# Parco Eolico Akra Wind sito nel Comune di Canicattì (AG)

Controdeduzioni alle osservazioni pervenute  
nell'ambito della procedura di Valutazione di Impatto  
Ambientale

AKR-VD-ON-A-VIA-2023-0002

***Immagine: Distanza di rispetto dai confini catastali delle WTG***

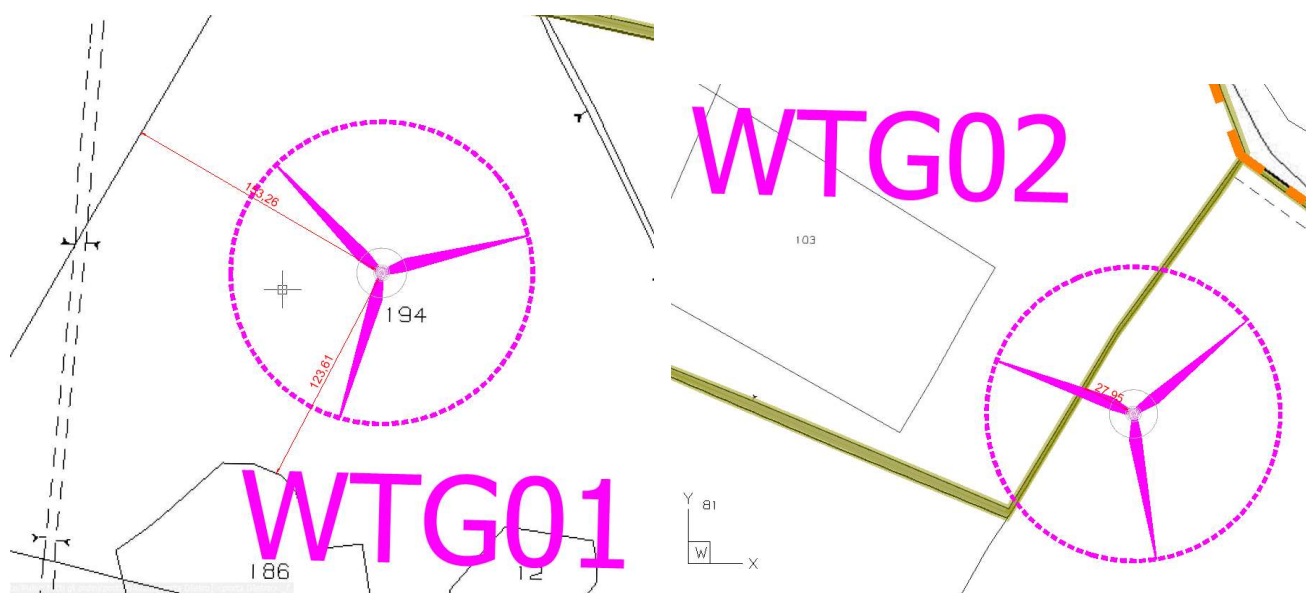
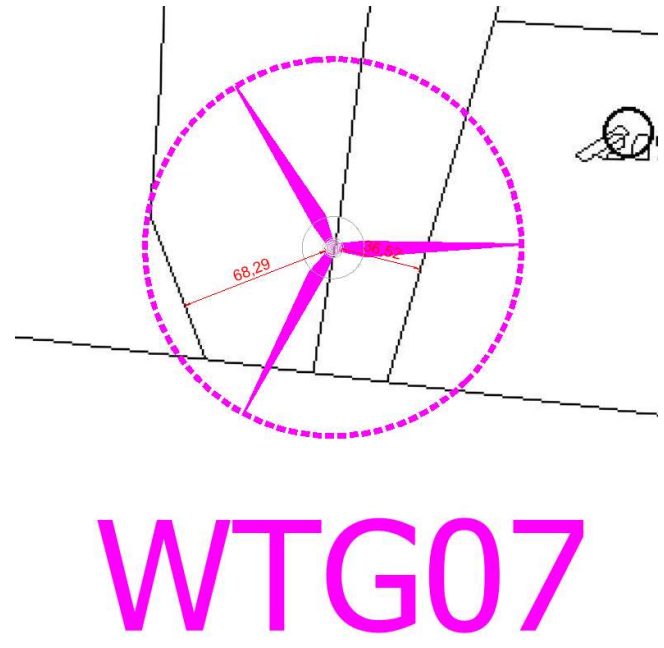
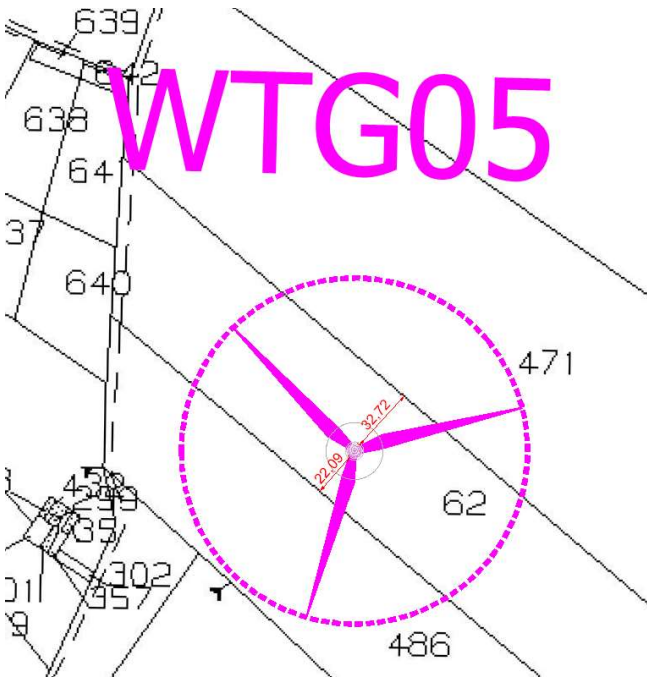
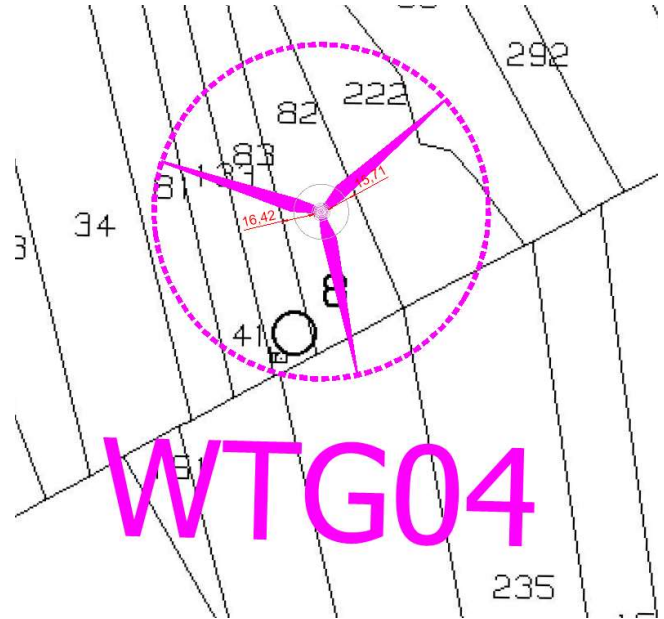
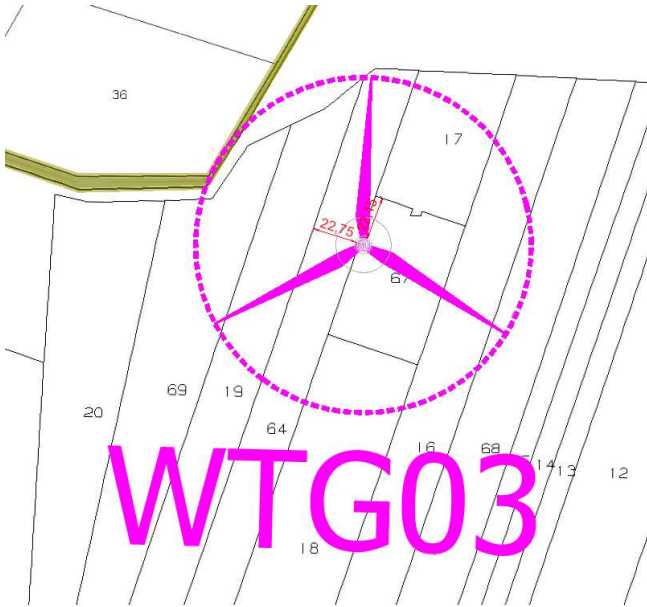
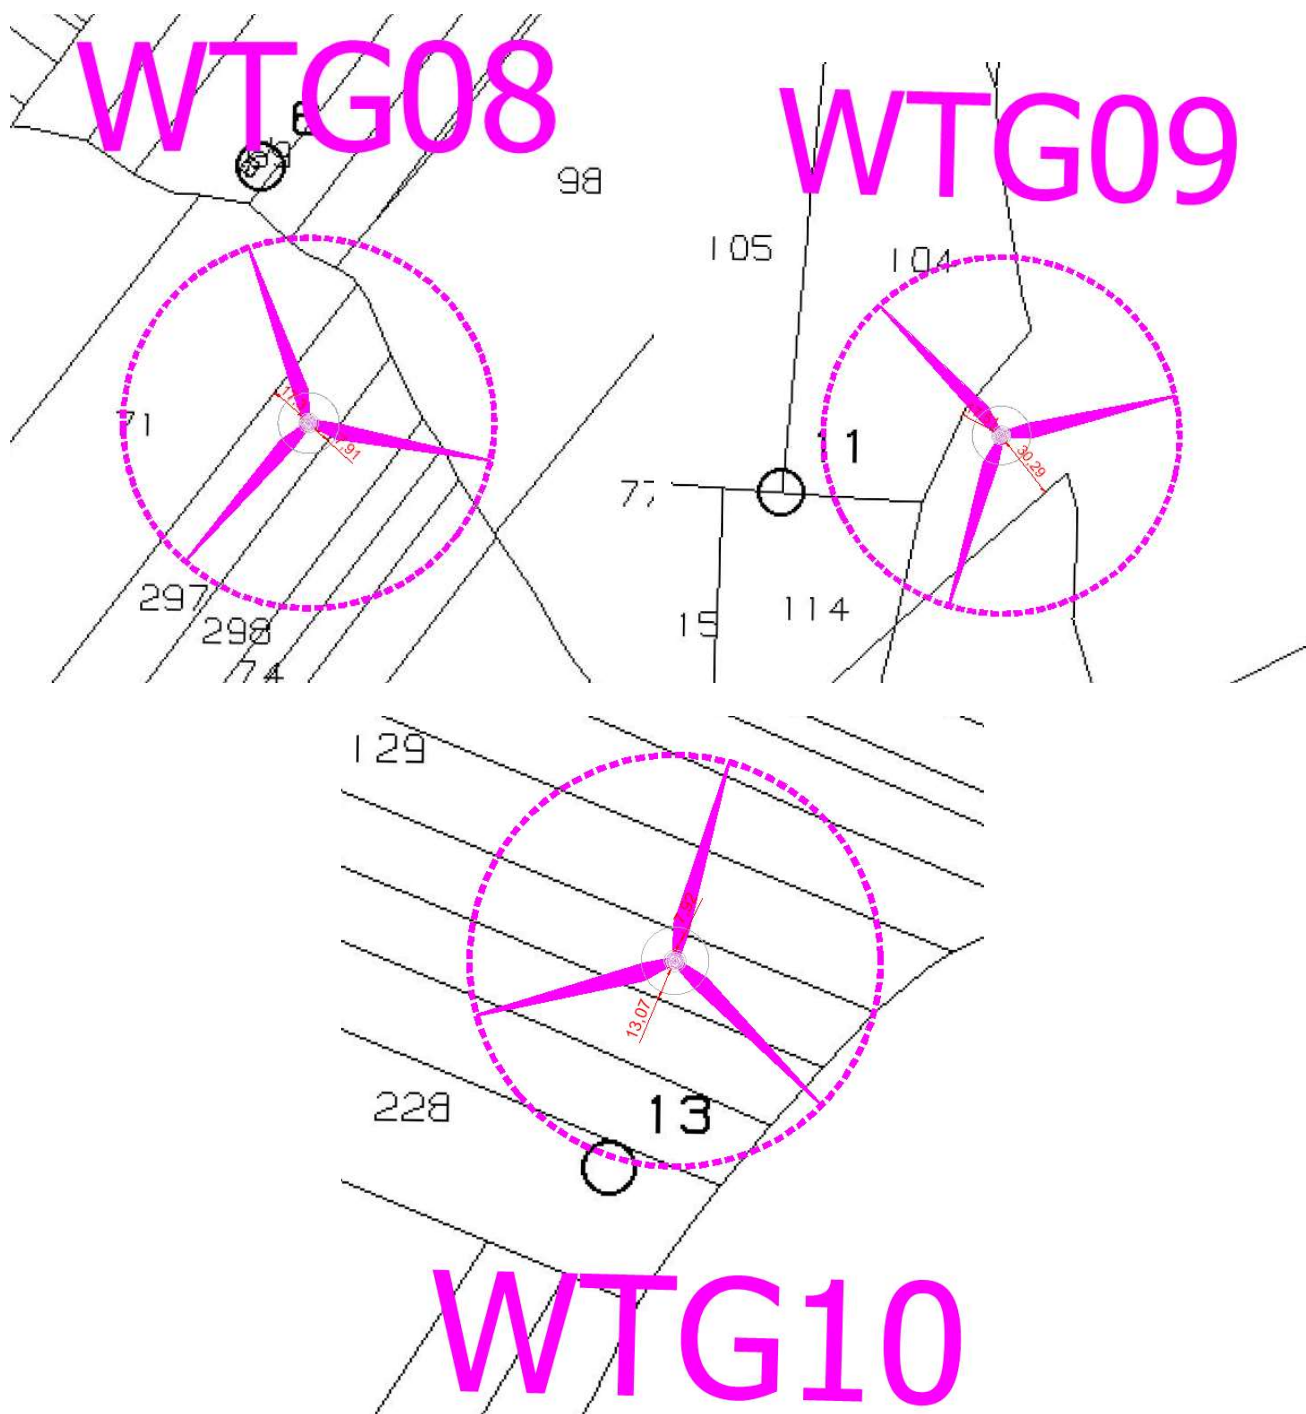
In relazione all'ubicazione, per quanto possibile rilevare dalle planimetrie prodotte, si fa presente come le distanze degli aerogeneratori dai confini di particelle non sono dichiarate. Di contro, rilevando la mancanza di una planimetria catastale di dettaglio su cui siano riportate le varie opere, per quanto è possibile leggere graficamente le planimetrie

In merito al rispetto delle distanze le Norme Tecniche di Attuazione dello strumento urbanistico indicano per le zone E1 "distanza dai confini m. 5, dalle strade m. 10, fatte salve le maggiori distanze prescritte dal Codice della strada", come si può verificare dagli elaborati le turbine (intesi come tronco), ubicate in zona agricola E, sono oltre i 5 metri dai confini delle particelle limitrofe e oltre i 10 metri dalle strade pubbliche. Il cavidotto interessa per la maggior parte del suo tracciato la viabilità pubblica nell'ottica di un'opera di ridotto impatto ambientale, per cui interessa direttamente strade pubbliche.

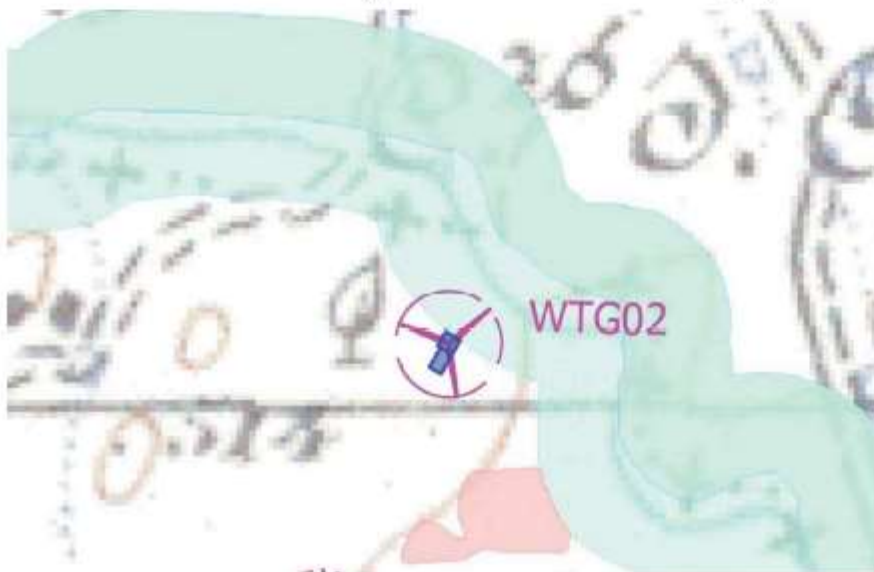
Inoltre, come si evince dall'ingrandimento della stessa tavola relative alle aree non idonee, l'aerogeneratore WTG02 previsto proprio sui terreni della Ditta scrivente è ubicato a poche decine di metri da un fiume e da un lago, entrambi beni soggetti a tutela ex lege ai sensi dell'art. 142 comma 1 lett c del D.lg 42/2004 e ricompresi all'interno del Piano Paesaggistico della Provincia di Agrigento.

L'impianto eolico in oggetto pur essendo a ridosso di diverse aree tutelate, è esterno alle aree non idonee; risulta esterno anche alle aree idonee ma questo non implica l'impossibilità di realizzare l'impianto. Suddette aree saranno sottoposte a valutazione.
